KOOSKOLASTATUD
Transpordimet, Teehoiuteenistus, Lääne osakonna korrashoiu ja liikluskorralduse üksus
Marika Koppel - Hiiumaa liikluskorraldaja 22.09.2025

Warren Safety Ranna tee 17, Tabasalu 76901 tel: 603 2401 E-mail: info@warrensafety.com		Skeemil nr:	2509-16.1		Kuupäev	22.09.2025
Kontrollis: S.Vahter		Projekt:	Truubi vahetused		Leht	1
Koostas: K.Rütman		Asukoht:	Luguse küla, Hiiumaa vald, Hiiumaa, Tee nr 12157, Luguse-Kakumaa tee, km 0.8 - 1.512		Leht	1
Tellijä: Warren Safety OÜ Ranna tee 17, 76901, Tabasalu Kriitjan-Raul Pettinen, tel: 5331 3469		Joonis:	Liiklusskeem		Mõõtkava	1:10000

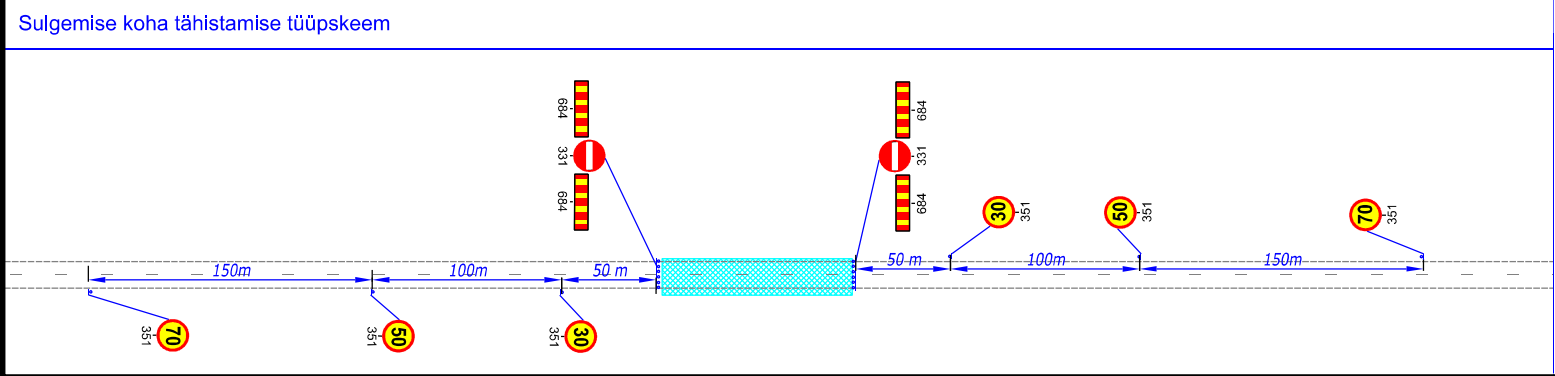
1. Ajutise liikluskorralduse skeem on kooskõlastatud eeldusel, et koostamisel on arvestatud kehtivate normidega, tegelike liiklustingimustega, teede mõõtetega, teenindavate sõidukite näitajatega, olemasoleva liikluskorralduse ja liiklussagedusega.

2. Liikluskorraldusvahendid paigaldada juhindudes EVS 613 nõuetest. Liikluskorraldamisel objektile juhinduda määrusest „Nõuded ajutisele liikluskorraldusele“ nr 43 ja juhendist „Riigiteede ajutine liikluskorraldus“ MA 2018-009.

3. Teel ja teemaal töötaval sõidukil peab olema sisse lülitatud vähemalt üks nõuetele vastav ja igas suunas nähtav kollane vilkur või vilkurite kombinatsioon ja teel töötav inimene peab kandma standardi EVS-EN ISO 20471 kohast märgunietust.

4. Sõiduteel väljaspool tööruumi ei tohi parkida sõidukeid ja mehhanisme ega ladustada materjale.
5. Ajutised märgid pannakse vähemalt 0,6 m kõrgusele sõidutee pinnast.

6. Vähemalt 24 tundi enne tööde alustamist või liikluskorralduse muutmist teavitada liiklusjuhtimiskeskust e-post tmc@transpordiamet.ee või Transpordiametit Tark Tee liikluspääsude iseteeninduskeskonnas, millele pääseb ligi Transpordiameti e-teeninduse kaudu.
